改善箇所説明図

基準不適合状態にあると認める構造、装置又は性能の状況及び原因

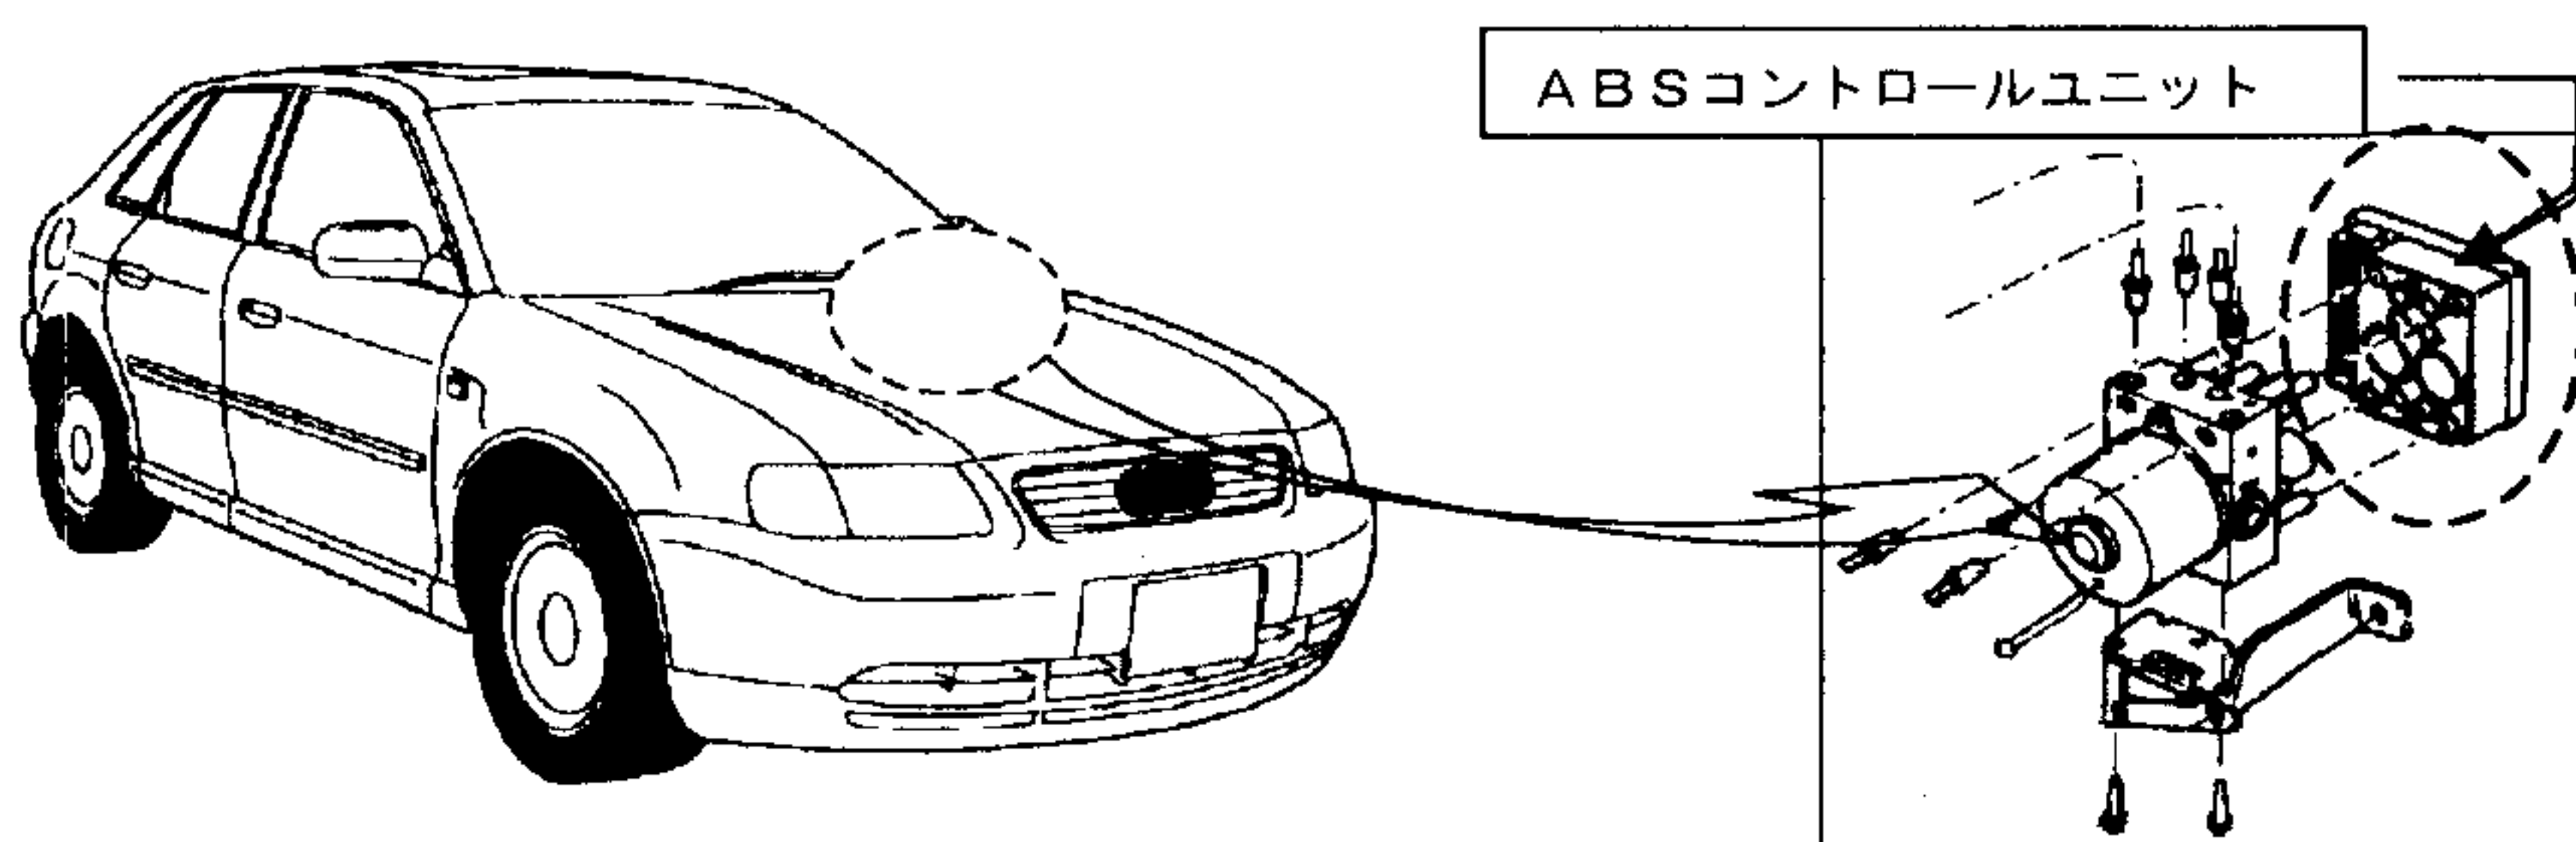
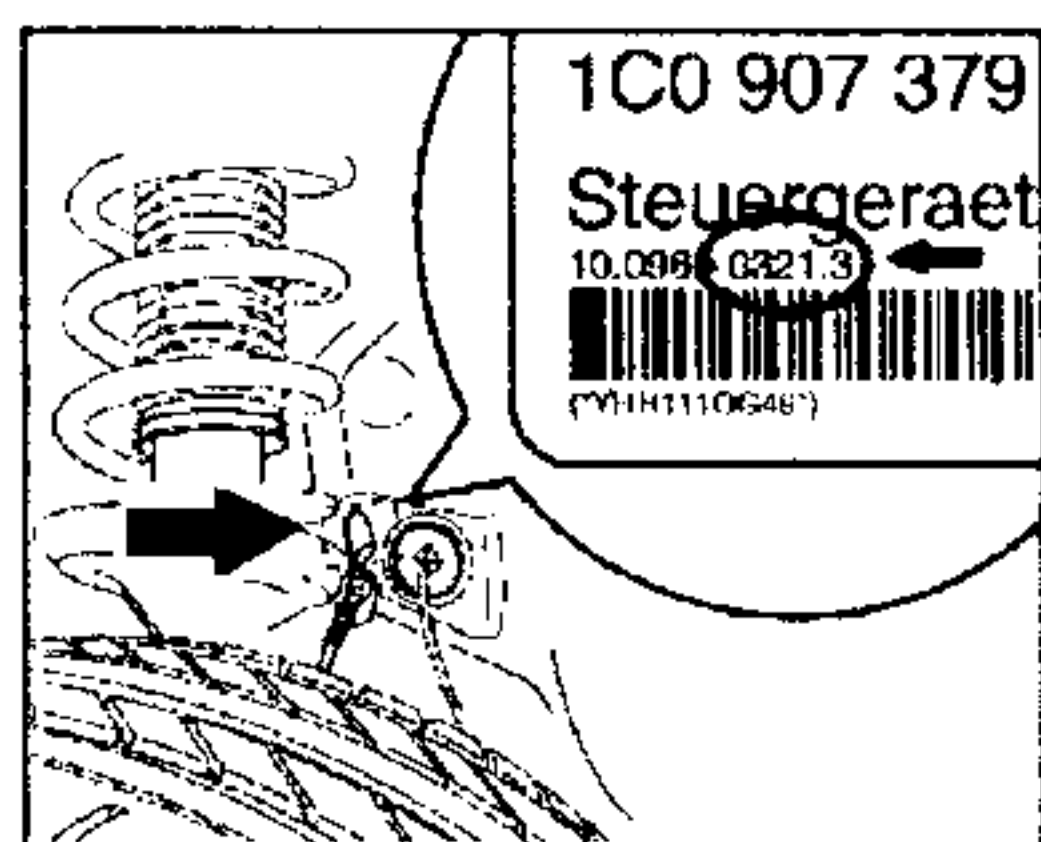
ABSコントロールユニットの良否判定

不具合品：ABSコントロールユニットの部品識別番号が 1C0907379C であり、メーカーコードが 0321.3 であるもの。

(部品識別番号又はメーカーコードが上記以外である場合、対策作業の実施は不要。)

メーカーコードの記載箇所

タイヤハウス内、前輪タイヤ上部のABS回転信号配線用グロメット(埋栓)を捲り、ラベルに記載されたメーカーコードを確認する。

制動装置において、ABSコントロールユニット内部の材質が不適切なため、接点が短絡してABS用油圧ポンプが常時作動したままとなることがあり、当該コントロールユニットの内部が過熱し、最悪の場合、火災に至るおそれがある。

対策品：部品識別番号が 1C0907379J であるもの

全車両、当該ABSコントロールユニットの部品識別番号及びメーカーコードを点検し、該当するものは対策品と交換する。
